Avis délibéré
de la Mission régionale d'autorité environnementale
Provence-Alpes-Côte d'Azur

sur le projet de centrale photovoltaïque au sol au lieu-dit
"l'Arpasse" à Levens (06) et la mise en compatibilité du PLUm
Nice Côte d'Azur liée à ce projet

N° MRAe
2022APPACA70/3243
2022APACA46/3256

Figure 3: Plan de masse du projet - Source Étude d'impact

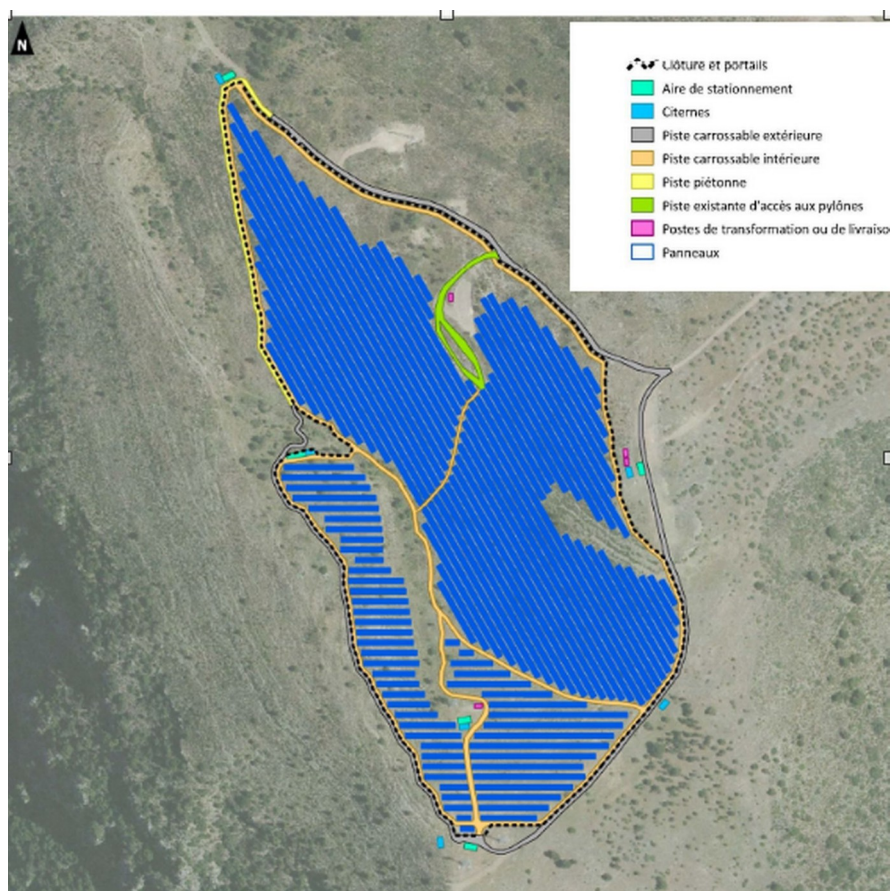
La MRAe note que certaines informations sont incomplètes :

- en phase chantier : le linéaire et les modalités de réalisation du réseau de câbles souterrains ;
- en phase exploitation : les opérations à réaliser dans le cadre des OLD ne sont pas précisées ;
- en phase de démantèlement : les opérations de remise en état du site ne sont pas exposées ;
- l'OAP de la procédure de mise en compatibilité du PLUm présente un échéancier plus détaillé et plus long que celui énoncé dans l'étude d'impact qui définit trois temporalités : 6 mois pour la préparation du site, entre 8 et 14 mois pour la phase de travaux (livraison, mise en place et montage de la structure initiale) et entre 15 et 20 mois pour la pose des panneaux, le raccordement au réseau et la mise en service.

La MRAE recommande de compléter les modalités de réalisation du réseau de câbles souterrains en phase chantier, de préciser les conditions de remise en état du site à la fin de l'exploitation et de mettre en cohérence l'échéancier retenu pour la réalisation du projet dans l'étude d'impact avec celui de l'OAP.

Figure 4: Extrait de la TVB PLUm NCA – Source : Notice de présentation MEC-DP – Légende MRAe :
carte de gauche, le secteur de projet est classé en zone 1 de la TVB du PLUm ; carte de droite, le
secteur de projet est reclassé en zone 4 de la TVB du PLUm

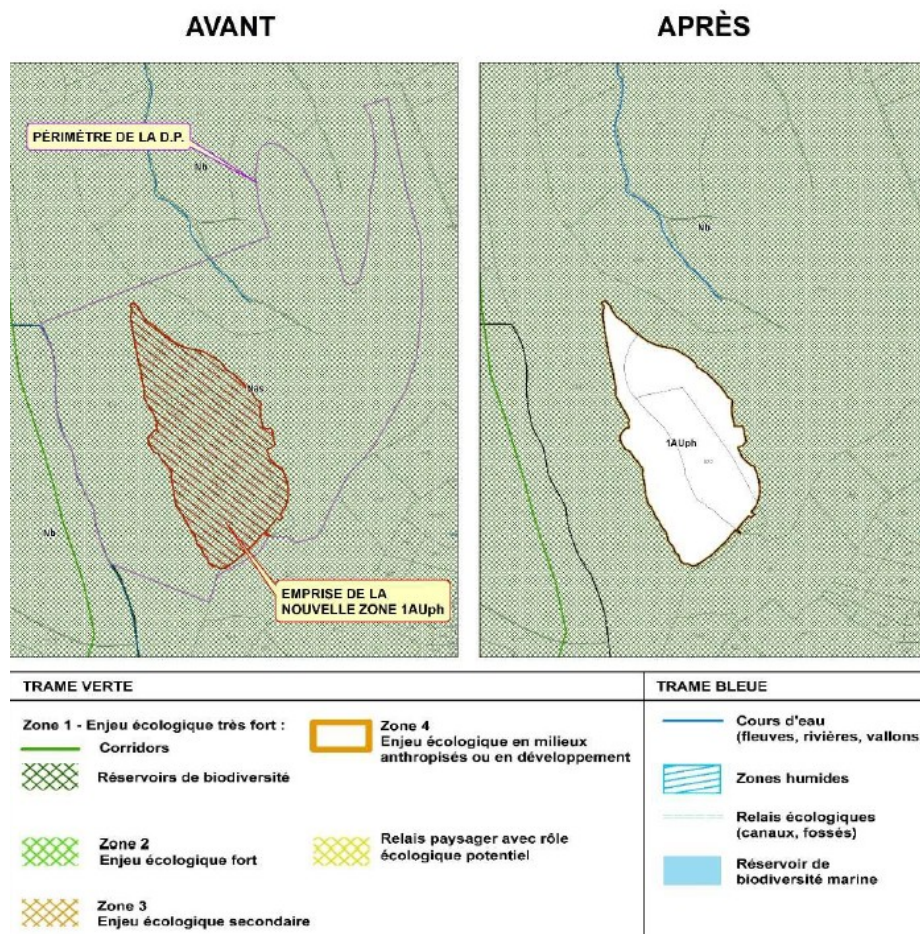
La notice de présentation de la mise en compatibilité du PLUm indique qu'au regard de l'ouverture à l'urbanisation envisagée sur le site de projet la procédure de mise en compatibilité du PLUm modifie la TVB et déclassé le secteur de projet de la zone 1 à la zone 4. Cette modification de la TVB interroge la MRAe sur plusieurs points :

- le dossier n'explique pas les motifs de ce déclassement ;
- le dossier n'explique pas pourquoi le classement passe du niveau le plus élevé au niveau le plus bas, alors que le site présente des enjeux forts (selon l'étude d'impact) nécessitant notamment une demande de dérogation espèces protégées ;

- surtout, le déclassement du niveau d'enjeu d'un réservoir de biodiversité à l'occasion d'un projet ponctuel pose question en termes de méthodologie : le classement en niveaux d'enjeux différenciés de la TVB résulte d'études globales à des échelles différentes de celle de la seule mise en compatibilité. Si chaque projet conduit à un déclassement localisé de son propre secteur, toute la cohérence de la délimitation de la TVB, et surtout les fonctionnalités écologiques associées, seront affectées.

La MRAe recommande de justifier, dans le cadre de la mise en compatibilité du PLUm, le déclassement du niveau d'enjeu du réservoir de biodiversité concerné par le secteur de projet.
